**CCR-VIA -- COMITATO DI COORDINAMENTO REGIONALE PER LA
VALUTAZIONE D'IMPATTO AMBIENTALE**

Giudizio n° 2859 del 16/01/2018

Oggetto Lavori di collegamento tra la S.S. n. 80 in località Coppito con la S.S. n. 17 in località Centi Colella (innesto variante sud) - Esame a seguito giudizio CCR-VIA 2851

Istruttoria Tecnica

Fig. 2 – Infrastrutture area d'intervento (da “QR Programmatico” allegato allo SIA)

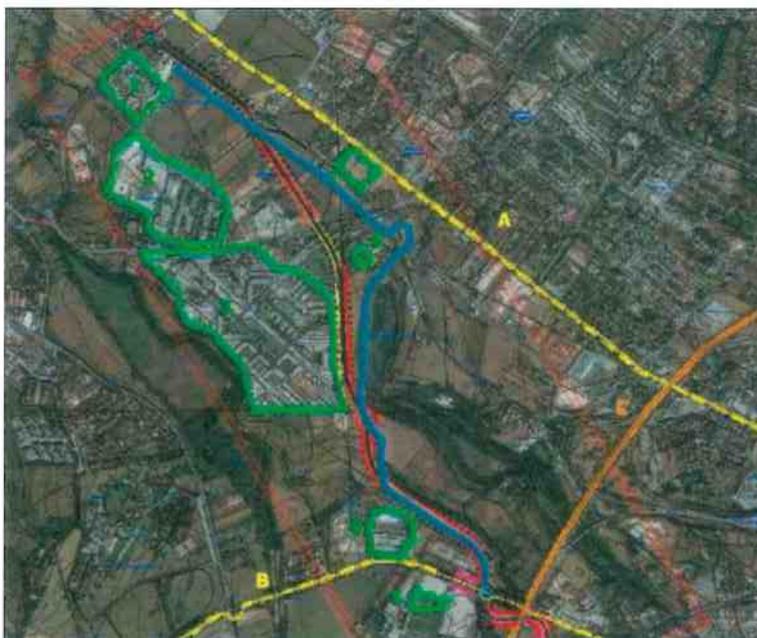
Di fatto il tracciato proposto si discosta dal PUM approvato dal Comune dell’Aquila nel 2012.

Si ritiene opportuno evidenziare che nel quadro programmatico (e quindi nella cartografia che segue) il tracciato di progetto non risulta sempre riportato nella sua configurazione definitiva.
